致： 元朗區議會交通運輸委員會主席程振明議員

由： 湛家雄議員

以下議程請列入 2024 年 4 月 17 日交通運輸委員會會議：

天水圍及元朗交通改善建議

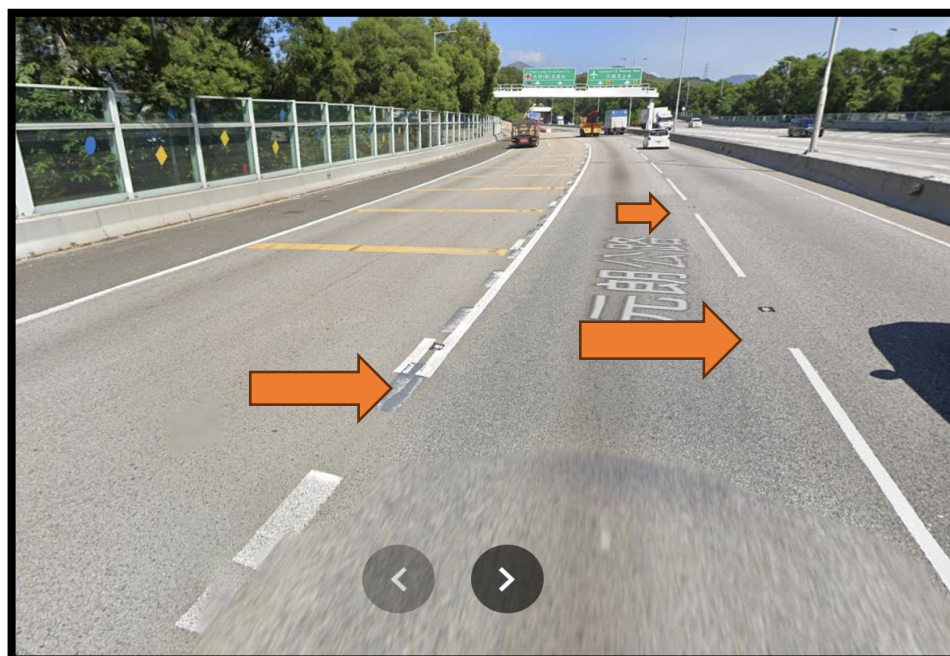
1. 天水圍天瑞路翠湖居來往天瑞商場行人過處路等候綠燈時間甚長(下面相片圈中所示)，很多時行人需要等候近 4-5 分鐘，交通燈才能轉綠燈過馬路，以致不少市民不滿長時間等候而在紅燈時橫過馬路，觀察所得南行經上述路口的車輛不是太多，要求運輸署改善行人綠燈時間。
